関原発第296号

住 所	大阪市北区中之島3丁目6番16号
申請者名	関西電力株式会社
代表者 の氏名	取締役社長 岩根 茂樹

平成30年7月27日付け関原発第230号をもちまして申請（2019年4月17日付け関原発第21号、2019年7月12日付け関原発第147号及び2019年9月10日付け関原発第218号で一部補正）いたしました大飯発電所の発電用原子炉設置変更許可申請書（3号及び4号発電用原子炉施設の変更）を下記のとおり一部補正いたします。

大飯発電所の発電用原子炉設置変更許可申請書（3号及び4号発電用原子炉施設の変更）を別添のとおり一部補正する。

第 7.1.2.3 図 「全交流動力電源喪失」の対応手順の概要  
(「外部電源喪失+非常用所内交流電源喪失+原子炉補機冷却機能喪失+RCPシールLOCA」の事象進展)

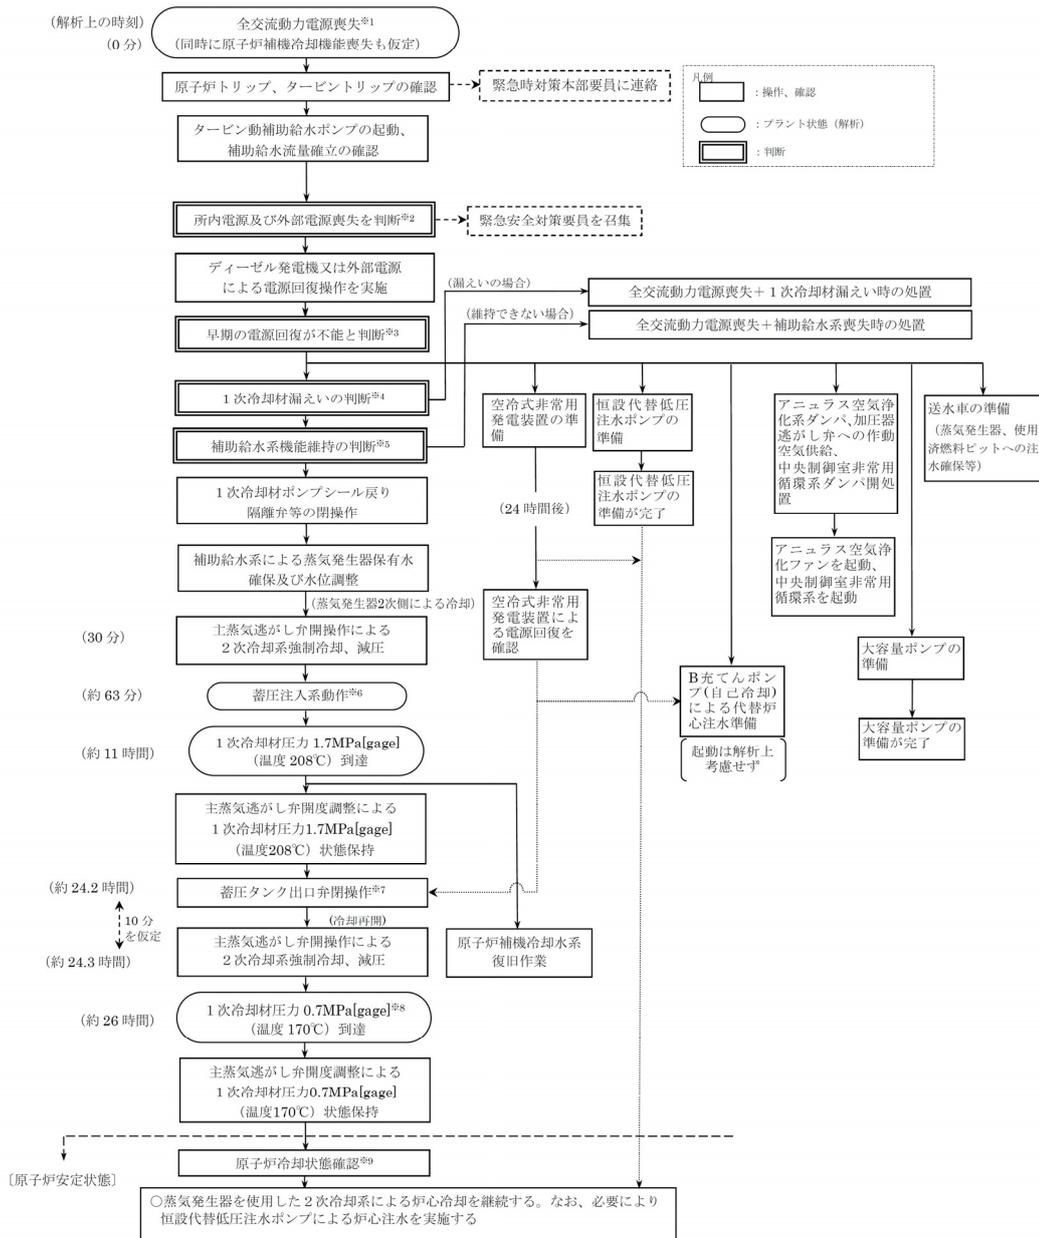
頁	行	補 正 前	補 正 後
10-7-2	下 4 行～ 下 3 行	(7.1.2.1(3)の a.～p.、第 7.1.2.1表及び第7.1.2.1図～ 第7.1.2.4図は変更前の記載 に同じ。)	(7.1.2.1(3)の a.～p.、第 7.1.2.1表、第7.1.2.1図及び 第7.1.2.2図は変更前の記載 に同じ。)
10-7-3 ～ 10-7-4 の間		(記載追加)	別紙 10-7-1 を追加する。
10-7-4		第 7.1.2.5 図 「全交流動 力電源喪失」の作業と所要 時間(外部電源喪失+非常 用所内交流電源喪失+原 子炉補機冷却機能喪失+ R C P シール L O C A) (1 / 2)	別紙 10-7-2 に変更する。
10-7-6		第 7.1.2.6 図 「全交流動 力電源喪失」の作業と所要 時間(外部電源喪失+非常 用所内交流電源喪失+原 子炉補機冷却機能喪失) (1 / 2)	別紙 10-7-3 に変更する。
10-7-7		第 7.1.2.6 図 「全交流動 力電源喪失」の作業と所要 時間(外部電源喪失+非常 用所内交流電源喪失+原 子炉補機冷却機能喪失) (2 / 2)	別紙 10-7-4 に変更する。
10-7-8	下 2 行～ 下 1 行	(7.1.3.1(3)の a.～o.、第 7.1.3.1 表及び第 7.1.3.1 図～第 7.1.3.3 図は変更 前の記載に同じ。)	(7.1.3.1(3)の a.～o.、第 7.1.3.1 表、第 7.1.3.1 図 及び第 7.1.3.2 図は変更 前の記載に同じ。)
10-7-9 ～ 10-7-10 の間		(記載追加)	別紙 10-7-5 を追加する。

第 7.1.3.4 図 「原子炉補機冷却機能喪失」の作業と所要時間  
(原子炉補機冷却機能喪失 + RCPシールド LOCA) (1 / 2)

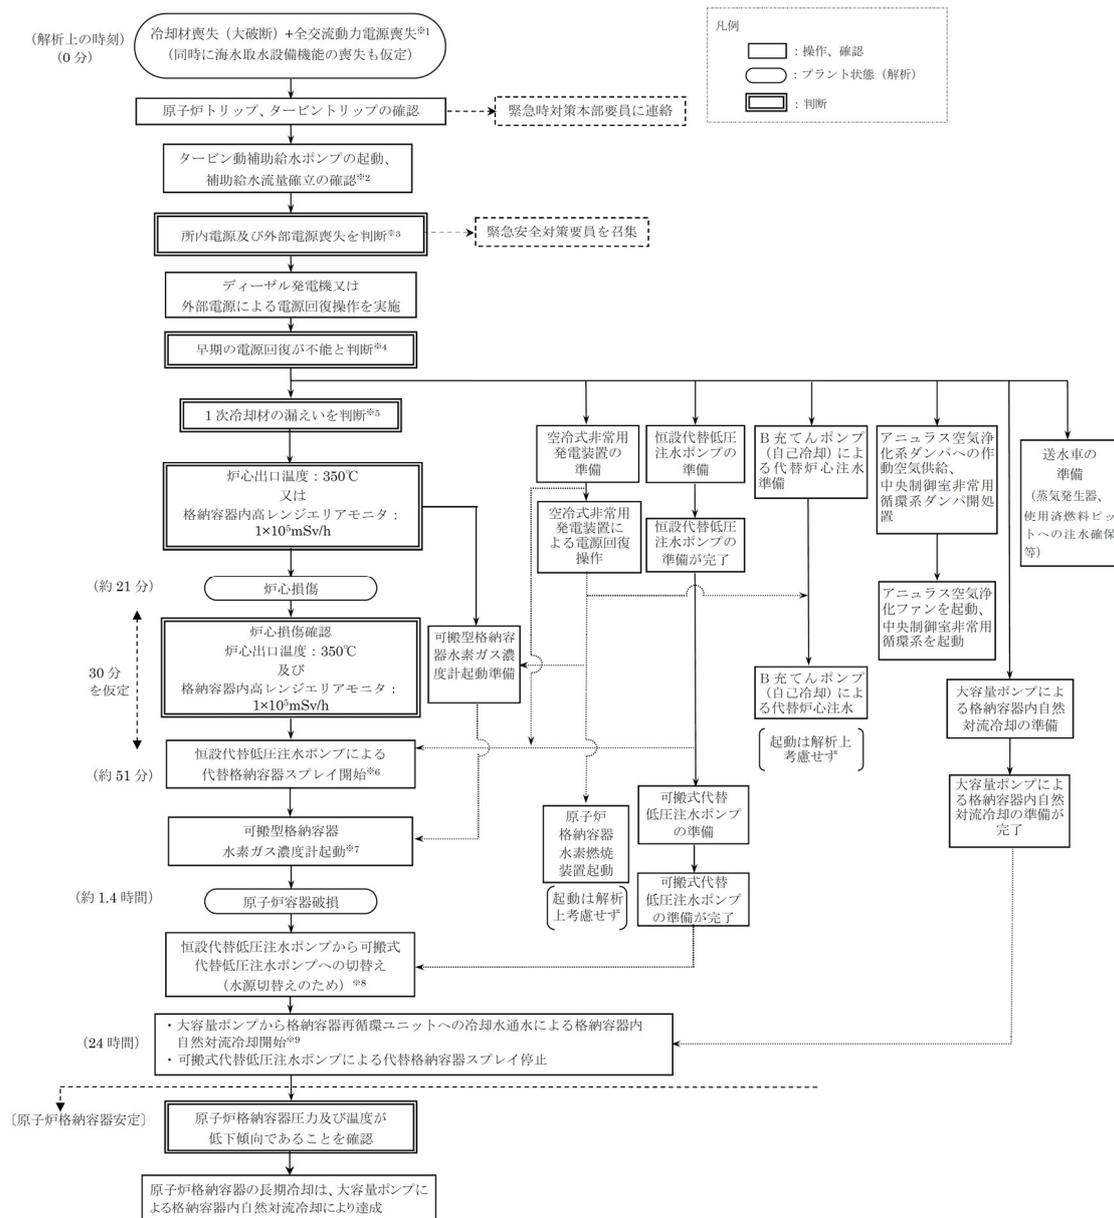
頁	行	補 正 前	補 正 後
10-7-10		第 7.1.3.4 図 「原子炉補機冷却機能喪失」の作業と所要時間(原子炉補機冷却機能喪失+RCPシールLOCA) (1/2)	別紙 10-7-6 に変更する。
10-7-20		第 7.2.1.1.3 図 「雰囲気圧力・温度による静的負荷(格納容器過圧破損)」の作業と所要時間(大破断LOCA時に高压注入機能、低压注入機能及び格納容器スプレイ注入機能が喪失する事故) (1/2)	別紙 10-7-7 に変更する。
10-7-21 ～ 10-7-22 の間		(記載追加)	別紙 10-7-8 を追加する。
10-7-25		第 7.2.1.2.3 図 「雰囲気圧力・温度による静的負荷(格納容器過温破損)」の作業と所要時間(外部電源喪失時に非常用所内交流電源が喪失し、補助給水機能が喪失する事故) (1/2)	別紙 10-7-9 に変更する。
10-7-26 ～ 10-7-27 の間		(記載追加)	別紙 10-7-10 を追加する。
10-7-30 ～ 10-7-31 の間		(記載追加)	別紙 10-7-11 を追加する。

第1.6.11図 A格納容器スプレイポンプ (自己冷却) による代替格納容器スプレイ タイムチャート

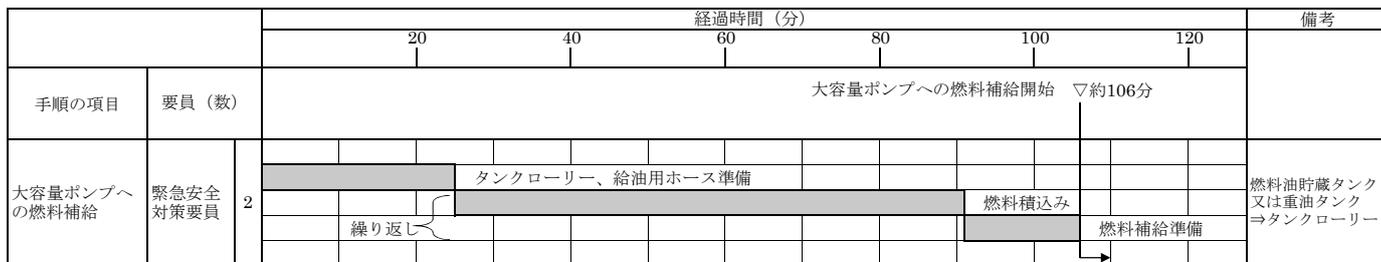
ただし、「1.6.1 (2) a.(a) ii. 重大事故等対処設備と多様性拡張設備」、「1.6.1 (2) a. (b) ii. 重大事故等対処設備と多様性拡張設備」、「1.6.2.1 (1)b.(c) iii. 操作の成立性」、「1.6.2.1 (2)a.(c) iii. 操作の成立性」、「1.6.2.2 (1)b.(c) iii. 操作の成立性」、「1.6.2.2 (2)a.(c) iii. 操作の成立性」、「1.6.2.4 (2)c. 操作の成立性」、「第1.6.7図 可搬式代替低圧注水ポンプによる代替格納容器スプレイ タイムチャート」、「第1.6.11図 A格納容器スプレイポンプ（自己冷却）による代替格納容器スプレイ タイムチャート」及び「第1.6.16図 電源車（可搬式代替低圧注水ポンプ用）、大容量ポンプ、送水車への燃料補給 タイムチャート」に係る記述を以下のとおり変更する。

第1.13.7図 No. 2 淡水タンクから復水ピットへの補給 タイムチャート

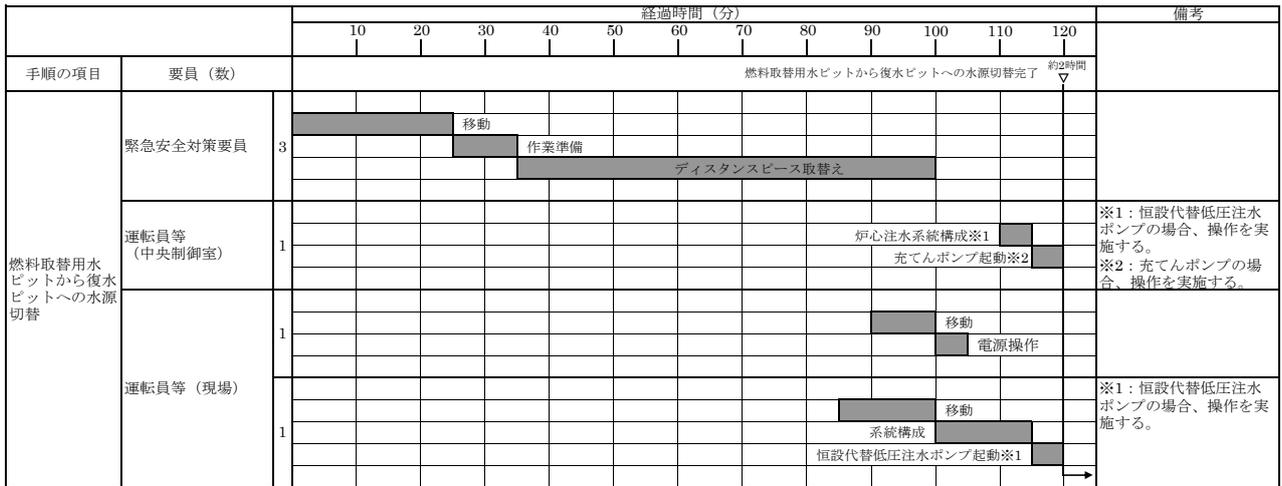
ただし、「1.13.2.1 (6)c. 操作の成立性」、「1.13.2.1 (7)c. 操作の成立性」、「1.13.2.2 (3)c. 操作の成立性」、「1.13.2.2 (8)c. 操作の成立性」、「1.13.2.2 (9)c. 操作の成立性」、「1.13.2.3 (2)c. 操作の成立性」、「1.13.2.3 (8)c. 操作の成立性」、「第1.13.7図 No. 2 淡水タンクから復水ピットへの補給 タイムチャート」、「第1.13.10図 海水を用いた復水ピットへの補給 タイムチャート」、「第1.13.15図 燃料取替用水ピットから復水ピットへの水源切替 タイムチャート」、「第1.13.25図 No. 2 淡水タンクから燃料取替用水ピットへの補給 タイムチャート」、「第1.13.28図 復水ピットから燃料取替用水ピットへの補給 タイムチャート」及び「第1.13.31図 燃料取替用水ピットから復水ピットへの水源切替 タイムチャート」に係る記述を以下のとおり変更する。

第 1.14.19 図 電源車による代替電源（交流）からの給電 タイムチャート

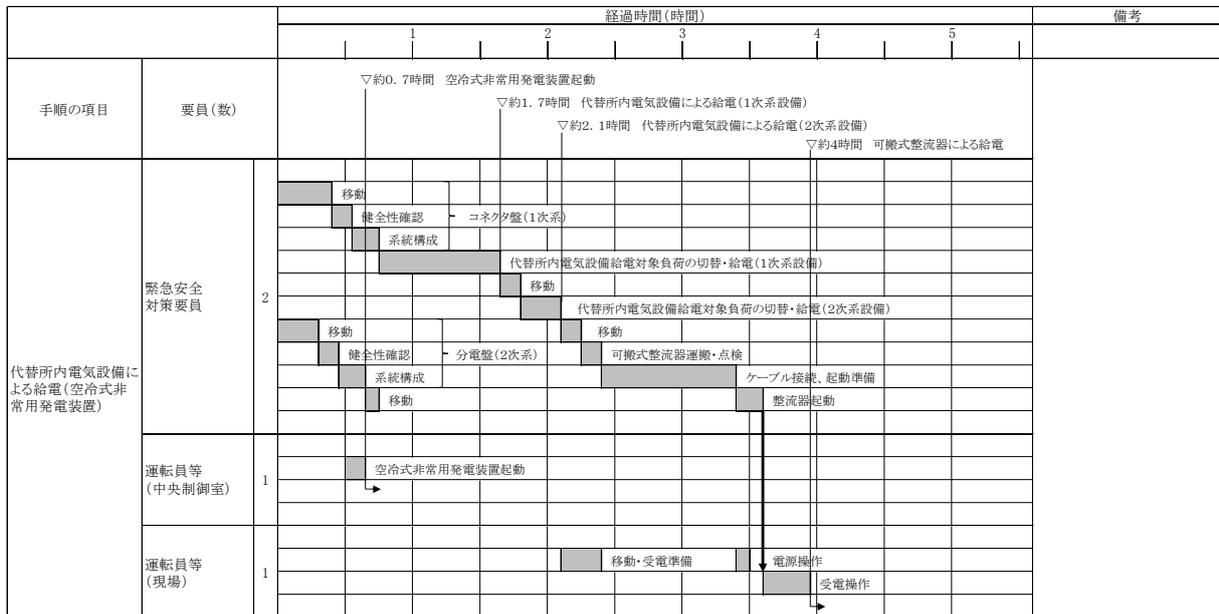
ただし、「1.14.1 (2) c. (b) 重大事故等対処設備と多様性拡張設備」、「1.14.2.1 (1)c. 操作の成立性」、「1.14.2.1 (7)c. 操作の成立性」、「1.14.2.2 (2)c. 操作の成立性」、「1.14.2.3 (1)c. 操作の成立性」、「1.14.2.3 (2)c. 操作の成立性」、「1.14.2.4 (1)c. 操作の成立性」、「第1.14.4図 空冷式非常用発電装置による代替電源（交流）からの給電 タイムチャート」、「第1.14.19図 電源車による代替電源（交流）からの給電 タイムチャート」、「第1.14.28図 可搬式整流器による代替電源（直流）からの給電 タイムチャート」、「第1.14.32図 代替所内電気設備による給電 タイムチャート」及び「第1.14.34図 空冷式非常用発電装置等への燃料（重油）補給 タイムチャート」に係る記述を以下のとおり変更する。

第 1.18.2 図 緊急時対策所換気設備の概略系統図

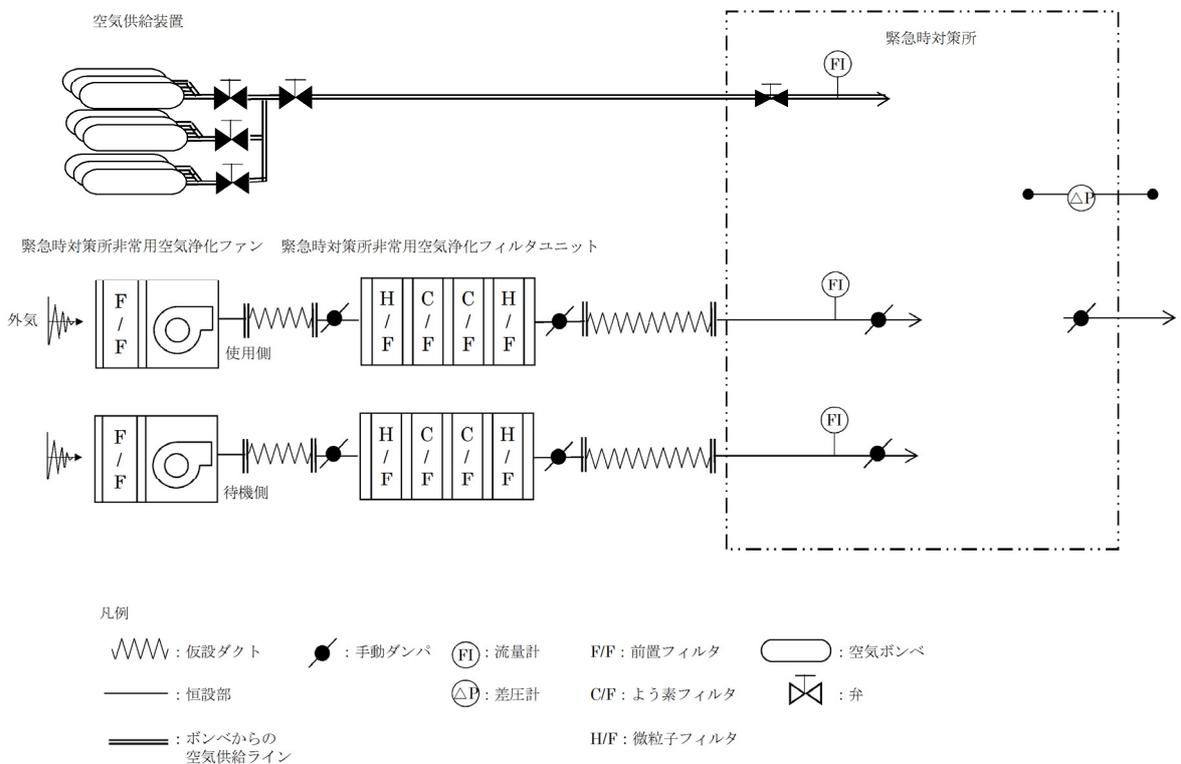
頁	行	補 正 前	補 正 後
1.18-30	下 12 行～ 下 11 行	…電源車（緊急時対策所用）の遮断機を緊急時対策所内の…	…電源車（緊急時対策所用）の遮断器を緊急時対策所内の…
	下 8 行～ 下 7 行	④ 緊急安全対策要員は、使用中の電源車（緊急時対策所用）を停止する。	④ 緊急時対策本部要員は、使用中の電源車（緊急時対策所用）を停止する。
1.18-39		（記載変更）	別紙 1.18-1 に変更する。
1.18-40		（記載変更）	別紙 1.18-2 に変更する。
1.18-42		第 1.18.8 図 空気供給装置への切替の概略系統図	別紙 1.18-3 に変更する。
